**Comune di Modena**

**MANIFESTAZIONI DI INTERESSE PERVENUTE AL SECONDO TERMINE  
DELL'AVVISO PUBBLICO 2025:**

**CONFORMITÀ AL PUG  
CONFORMITÀ ALLA PIANIFICAZIONE TERRITORIALE E SETTORIALE  
VALUTAZIONE DELL'INTERESSE PUBBLICO**

**RELAZIONE**

PUG - CARTA DELLA TRASFORMABILITÀ  
CITTÀ DA QUALIFICARE - prevalentemente residenziale: CQ2 tessuti di buona o discreta qualità insediativa (art. 3.8.2)

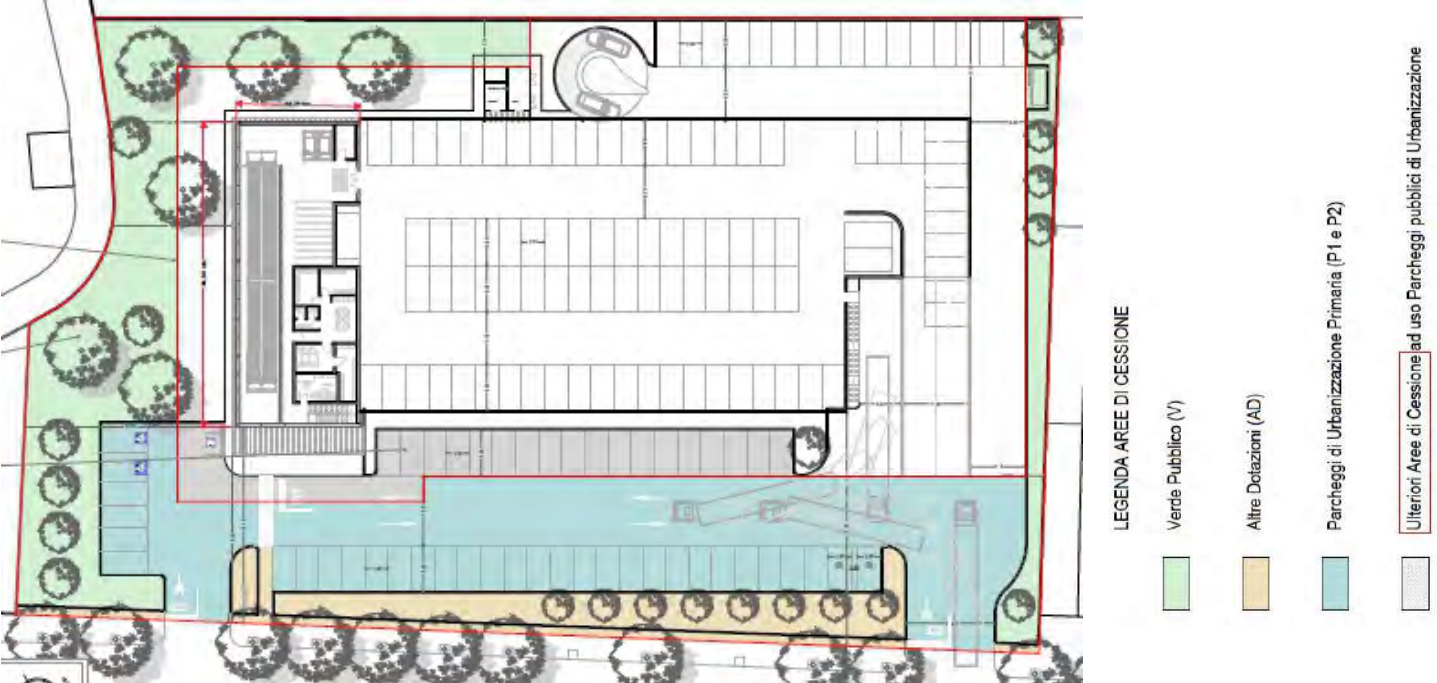
Le dotazioni territoriali pubbliche risultano conformi alla Tabella 6: in termini quantitativi risutano maggiori rispetto a quelle richieste (2.981 mq rispetto ai 2.573 mq dovuti).

Non si trova riscontro del calcolo della Superficie Totale, che deve considerare anche i parcheggi pertinenziali localizzati a piano terra. Non è corretta l'individuazione del lotto privato segnato in planimetria che comprende anche i parcheggi pubblici in cessione. Si riscontrano, quindi, criticità che necessitano di approfondimenti.

CONFORMITÀ ALLA DISCIPLINA - VIALE DELLO SPORT

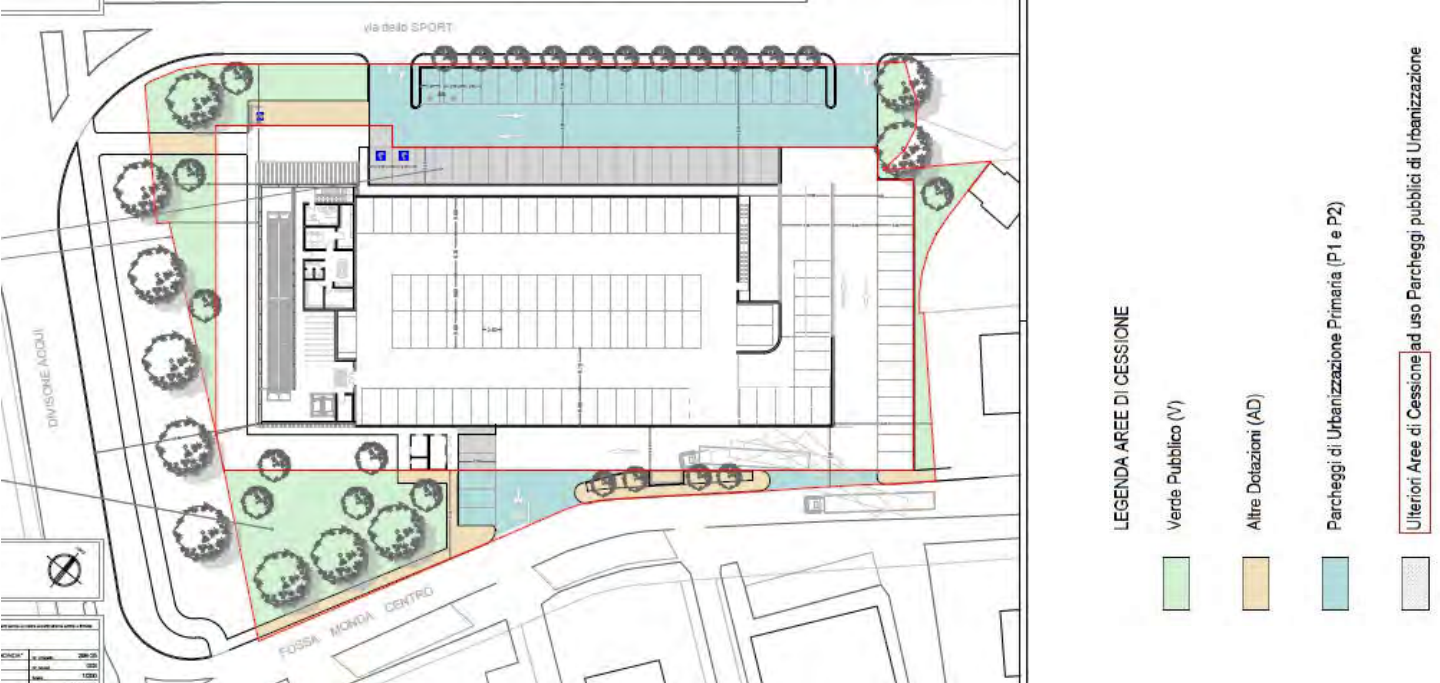
Le dotazioni territoriali pubbliche risultano conformi alla Tabella 6: in termini quantitativi risutano leggermente superiori a quelle richieste (2.595 mq rispetto ai 2.573 mq dovuti).

Non si trova riscontro del calcolo della Superficie Totale, che deve considerare anche i parcheggi pertinenziali localizzati a piano terra. Non è corretta l'individuazione del lotto privato segnato in planimetria che comprende anche i parcheggi pubblici in cessione.

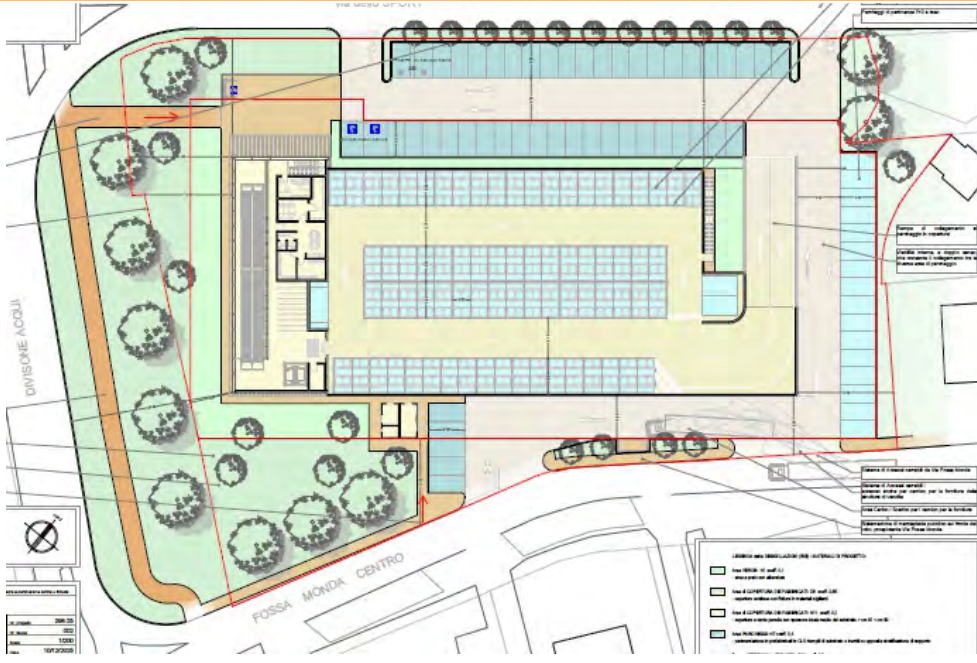
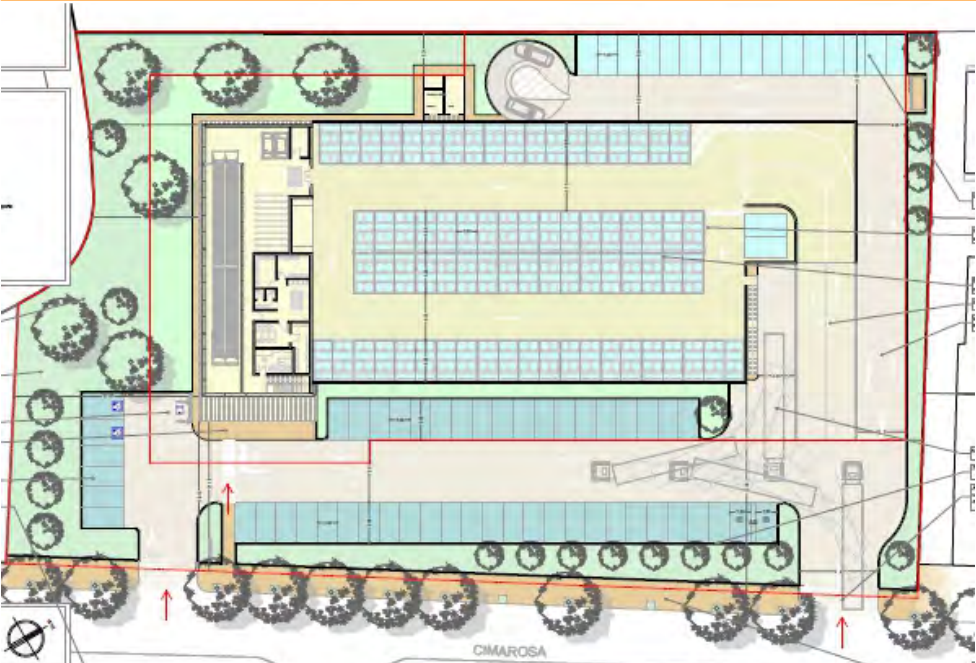
In particolare, per quanto riguarda l'intervento di via Cimarosa, le aree verdi di cessione non hanno consistenza e dimensioni adeguate tali da possedere i requisiti di accessibilità, fruibilità e visibilità; l'area verde attrezzata e piantumata, collocata sul lato sud del lotto e sul retro della struttura di vendita, risulta altresì isolata e non connessa ad altri spazi di verde pubblico. Così come proposte pare più opportuno valutarne l'eventuale monetizzazione e il mantenimento a verde privato. La criticità principale del comparto è l'accessibilità dei mezzi pesanti, fortemente interferente con i flussi dei veicoli leggeri. Il progetto dovrà prevedere interventi di riassetto della sezione stradale a favore della mobilità lenta. Ulteriore elemento di criticità è rappresentato dalla relazione tra l'area di manovra carico/scarico merci, il passaggio e sosta dei mezzi pesanti e il contesto residenziale adiacente. È necessario calibrare con attenzione la scelta di tale collocazione, affinché la fruibilità dello spazio non sia subordinata alle esigenze veicolari e gli impatti non siano tali da ridurre il livello di sicurezza e comfort dei pedoni, dei ciclisti e dei residenti.

Per quanto riguarda l'intervento in viale dello Sport, le aree di cessione a verde non risultano compatte, quella posta a sud del lotto confina con un'area verde di proprietà privata; quelle poste a nord sono aree residuali. Il collegamento ciclabile dalla Ciclovia del Sole alla nuova struttura è tracciato sul mappale di proprietà del comune di Modena interessato dalla presenza della centralina del metano. La criticità principale del comparto è l'accessibilità dei mezzi pesanti in strada Fossamonda, che dovrà essere concordata valutando anche la possibilità di accesso su viale dello Sport ed uscita alla mano su strada Fossamonda. Si evidenzia inoltre la necessità di migliorare il collegamento ciclopeditonale con la Ciclovia del Sole, estendendolo fino al polo commerciale “I Portali”, garantendone adeguate condizioni di sicurezza. Sotto il profilo acustico, la posizione proposta per l'area di carico e scarico merci è quella a maggior impatto sulle residenze, per cui sarebbe opportuno individuare una posizione differente per ridurre la rumorosità nei confronti delle abitazioni.

CONFORMITÀ ALLA DISCIPLINA

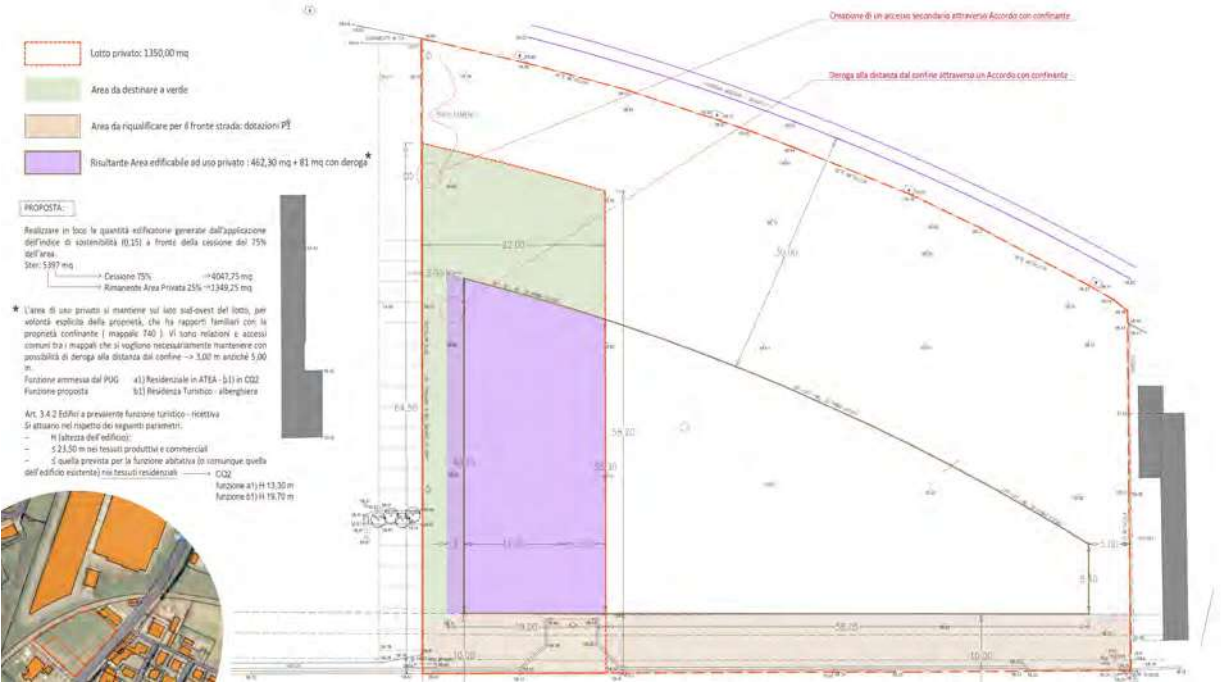
| VALUTAZIONE MOBILITÀ                                                                                                                                                                                                                                                                                                                                                                                                                                                                                                                                                                             | VALUTAZIONE DOTAZIONI                                                                                                                                                                                                                                                                                                                                                                                                                                                                                                                               | VALUTAZIONE RIEQ. AMBIENTALE                                                                                                                                                                                                                                                                                                                                                                | VALUTAZIONE QUADRO ECONOMICO                                                                                                                                                                                                                                                                                                                                                                            | VALUTAZIONE OFFERTA ERS                                                                                                                                                                                                  |
|--------------------------------------------------------------------------------------------------------------------------------------------------------------------------------------------------------------------------------------------------------------------------------------------------------------------------------------------------------------------------------------------------------------------------------------------------------------------------------------------------------------------------------------------------------------------------------------------------|-----------------------------------------------------------------------------------------------------------------------------------------------------------------------------------------------------------------------------------------------------------------------------------------------------------------------------------------------------------------------------------------------------------------------------------------------------------------------------------------------------------------------------------------------------|---------------------------------------------------------------------------------------------------------------------------------------------------------------------------------------------------------------------------------------------------------------------------------------------------------------------------------------------------------------------------------------------|---------------------------------------------------------------------------------------------------------------------------------------------------------------------------------------------------------------------------------------------------------------------------------------------------------------------------------------------------------------------------------------------------------|--------------------------------------------------------------------------------------------------------------------------------------------------------------------------------------------------------------------------|
| Prescindendo dall'uso proposto in quanto non ammesso, la proposta presenta alcune criticità, in particolare in merito al tratto di strada di nuova realizzazione, parallela a via Giardini. Se pur condivisibile la scelta di aumentare le dotazioni di parcheggio in zona, la soluzione proposta comporta un'eccessiva impermeabilizzazione di suolo non favorendo peraltro l'accessibilità ai posti auto, non incentiva la mobilità ciclopedonale in quanto non prevede il potenziamento e la ricucitura dei percorsi ciclopedonali che si interrompono in prossimità dell'area di intervento. | Non si ritiene di interesse la cessione della nuova viabilità e dei posti auto pubblici così come proposti, in quanto a servizio della trasformazione privata e non qualificabili come dotazioni pubbliche. L'area in cessione proposta contribuisce solo in parte all'incremento di dotazioni pubbliche e ricomprende al suo interno tutta la fascia di rispetto ferroviaria (interessata da vincolo di inedificabilità). Tranne la messa a dimora di 25 alberature, non sono proposti ulteriori interventi di sistemazione dell'area in cessione. | L'intervento presenta un RIE superiore al minimo richiesto. Il superamento dei limiti Lden di via Giardini e l'adiacenza con la linea ferrovia Modena-Sassuolo prevede una attenta valutazione del clima acustico. Nell'area di cessione è proposta la messa a dimora di 25 alberature a confine con la linea ferroviaria (non tenendo in considerazione quanto previsto dal DPR 753/1980). | Il QE è incompleto in quanto non sono stati riportati i costi relativi a: valore dell'area, spese tecniche, oneri concessori, allacciamenti, eventuali imprevisti, costi di gestione e oneri vari. I ricavi attesi non sono riportati; non viene fornito il dato del ricavo medio generato in funzione del tasso di occupazione delle camere che consente di valutare la sostenibilità dell'operazione. | Non essendo richiesto dalla disciplina, in quanto area di trasformazione ecologico-ambientale, non vengono proposti alloggi ERS, né in vendita a prezzo convenzionato né in affitto, né viene monetizzato un contributo. |
